Oggetto: Ciclovía del Sole: tratto 3 attraversamento dei centri abitati di Crevalcore, San Giovanni in Persiceto, Sala Bolognese - tratto 4: Casalecchio - Marzabotto". CUP: C61B21013060002

Oggetto: Procedimento Unico ai sensi dell'art. 53 comma 1 della L.R. 24/2017 per l'approvazione del Progetto "Ciclovie del Sole: tratto 3 attraversamento dei centri abitati di Crevalcore, San Giovanni in Persiceto, Sala Bolognese - tratto 4: Casalecchio – Marzabotto". CUP: C61B21013060002 - CIG 90436407D0 - cod. opera 2022VIMASNC13; Conferenza di servizi decisoria ex art. 14 e seguenti, legge n. 241/1990 –Forma simultanea in modalità sincrona – CONVOCAZIONE TERZA SEDUTA CONFERENZA DI SERVIZI

OGGETTO: Risposta a: PEC SGP + CR - CICLOVIA DEL SOLE: TRATTO 3 ATTRAVERSAMENTO DEI CENTRI ABITATI DI CREVALCORE, SAN GIOVANNI IN PERSICETO, SALA BOLOGNESE - TRATTO 4: CASALECCHIO MARZABOTTO . CUP: C61B21013060002 . CONFERENZA DI SERVIZI DECISORIA EX ART. 14 E SEGUENTI, LEGGE N. 241/1990 FORMA SIMULTANEA IN MODALITÀ SINCRONA : PRECISAZIONI ED INTEGRAZIONE ELABORATI CARICATI AL LINK METROCLAUD.

PSC – Tavola.T0 (proposta di variante)

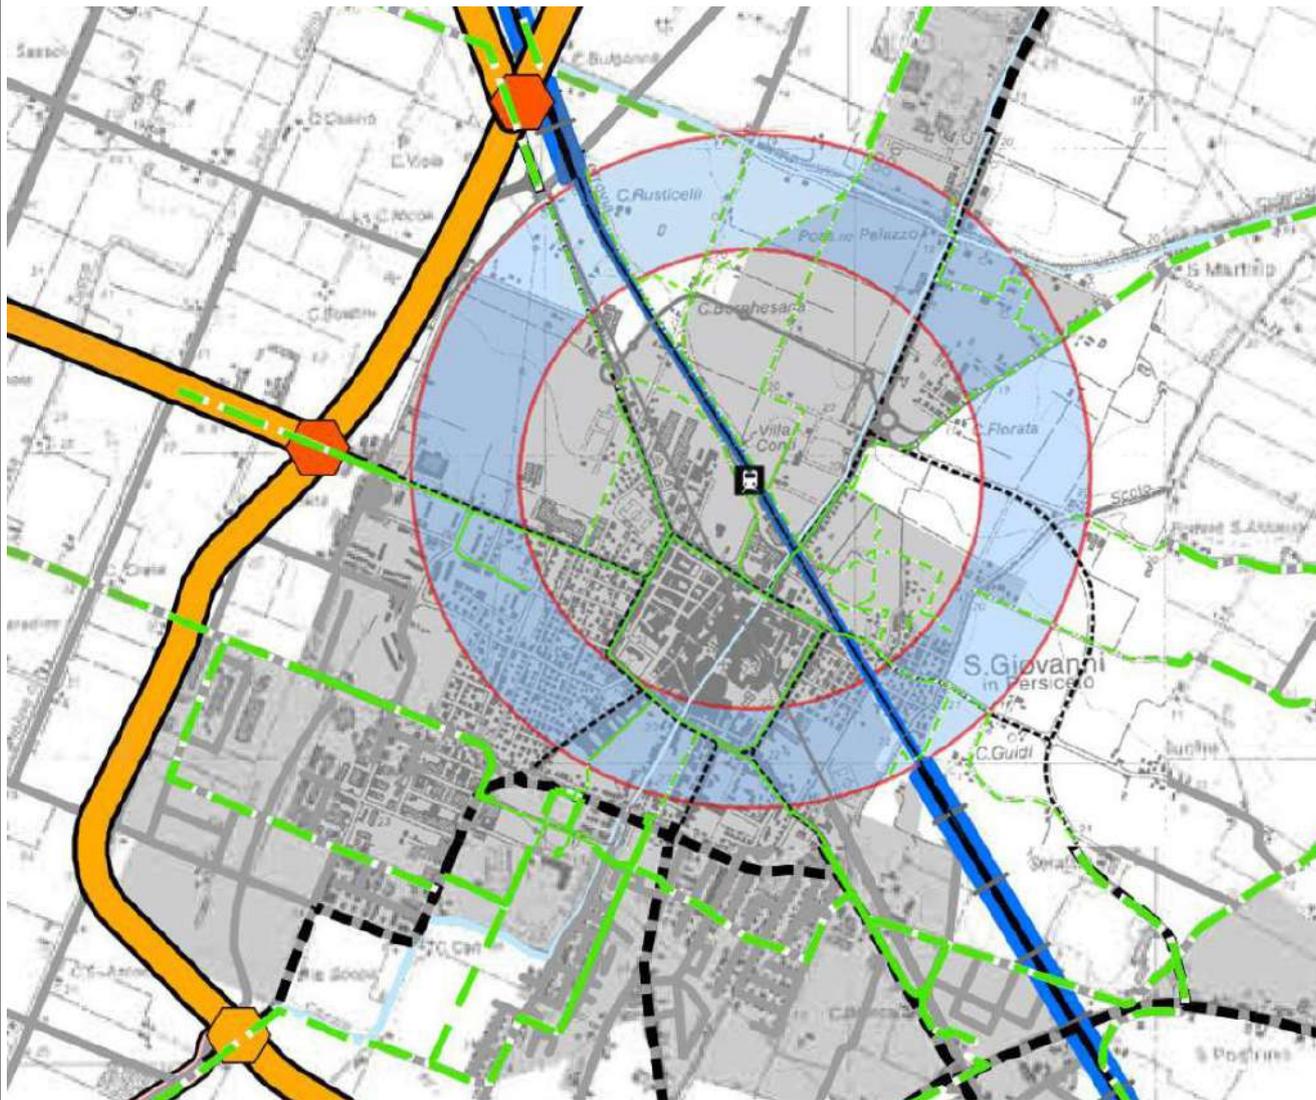
La variante alla pianificazione urbanistica indotta dalla richiesta di autorizzazione in questione comporta l'**adeguamento dell'elaborato Tavola T.0 del PSC.**
